**PROGETTO PER LA REALIZZAZIONE DI UN IMPIANTO
AGRIVOLTAICO CON FOTOVOLTAICO AD INSEGUITORI MONOASSIALI
PER LA PRODUZIONE DI ENERGIA ELETTRICA, COMPRESIVO DI
IMPIANTO AGRICOLO CON ANNESSO APIARIO, SITO NEL COMUNE DI
MARTIGNACCO (UD), FORMATO DA DUE SEZIONI CIASCUNO PER UNA
POTENZA NOMINALE MASSIMA DI 9006 KW E POTENZA IN A.C. DI 8250
KW, ALLA TENSIONE RETE DI 20 KV E DELLE RELATIVE OPERE DI RETE
RICADENTI NEI COMUNI DI MARTIGNACCO (UD) E FAGAGNA (UD)**

**RISPOSTA AI PUNTI 2 - 2a - 2b - 2c -2d DI CUI ALLA NOTA
DEL MASE CON DATA 19/05/2023, PROT. 0005912**

Nota integrativa al paragrafo (punto 2.a, 2.b e 2.c della nota trasmessa dal CTVA dal MASE n. n. U.0005912.19-05-2023)

Fagagna (M0065)

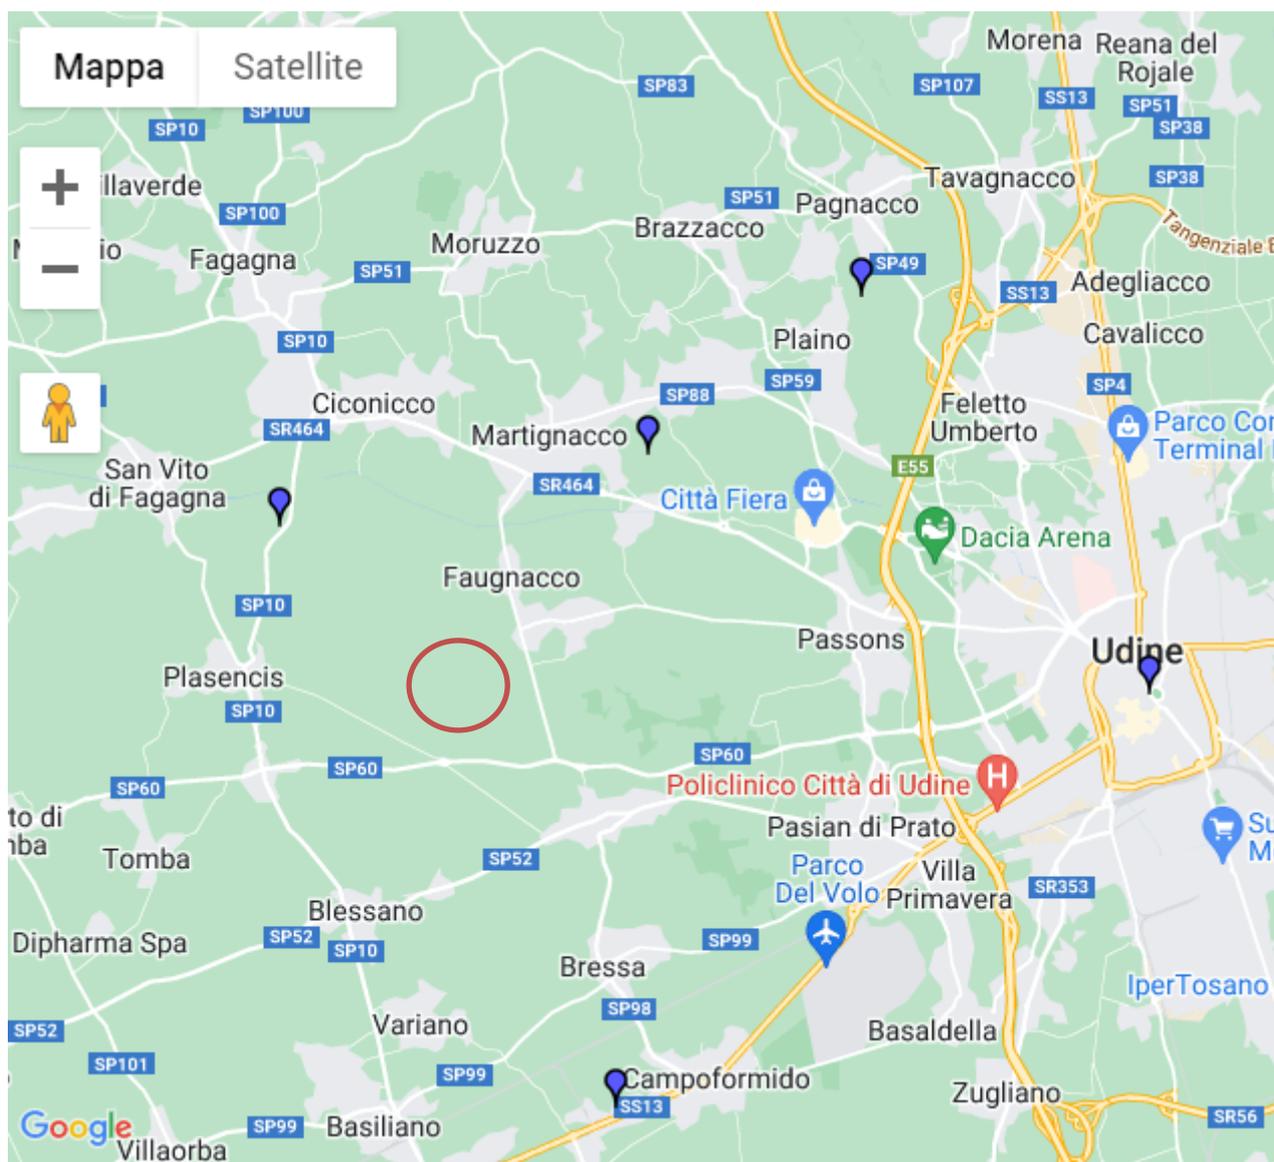
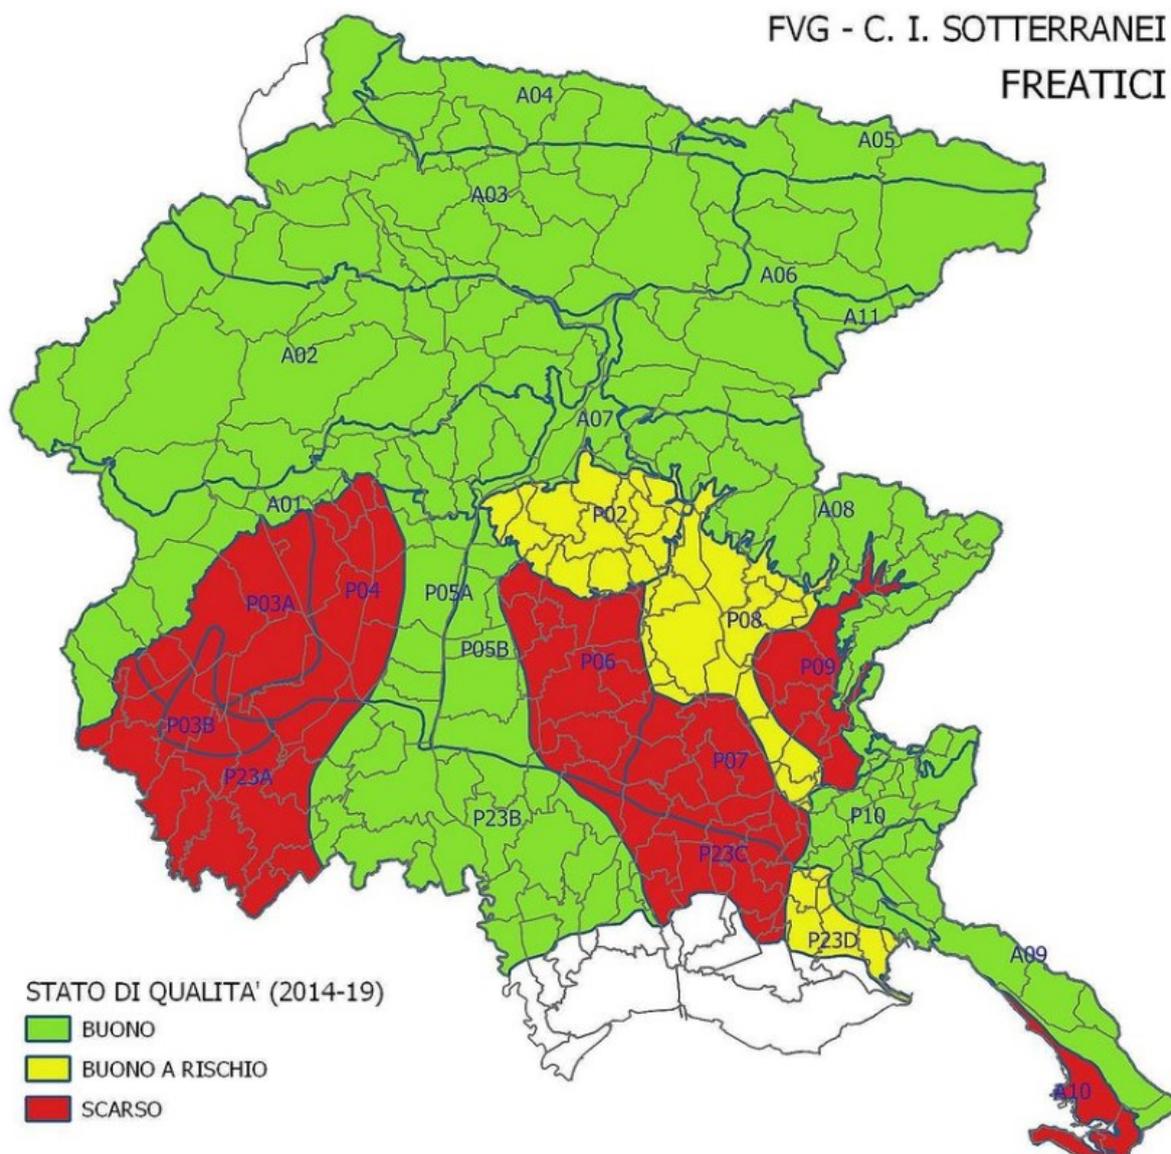
In merito alla richiesta di cui al punto **2.b** della nota trasmessa dal CTVA dal MASE n U.0005912.19-05-2023, si precisa che ai fini della conoscenza del livello di inquinamento nelle acque di falda ci si è riferiti ai dati di Arpa FVG per il sessennio 2014-2019, della campagna di monitoraggio dei corpi idrici sotterranei attraverso le stazioni di campionamento.

Per valutare la qualità delle acque sotterranee Arpa FVG effettua sistematici prelievi e analisi attraverso una ampia rete di monitoraggio (170 stazioni); nella mappa è rappresentata la dislocazione delle stazioni di monitoraggio presenti in Friuli Venezia Giulia e le loro caratteristiche in cui presso la stazione di monitoraggio più vicina all'area di intervento (stazione Fagagna n. M0065) caratterizzata da una falda freatica si è registrato uno **scarso** livello di qualità delle acque.

Lo stato chimico del corpo idrico è classificato come NON BUONO¹ e la pressione rilevata è addebitata al dilavamento delle superfici urbane e all'agricoltura.

Le analisi delle sostanze hanno portato all'assegnazione di uno stato chimico NON BUONO nei due sessenni monitorati.

Posto i dati informativi anzi detti, in relazione alla tipologia di attività da porre in essere per la realizzazione del campo agrivoltaico, non si ritiene che la fase di cantiere possa determinare un aumento del valore di ammonio nelle acque di falda o degli altri parametri chimico-fisici.
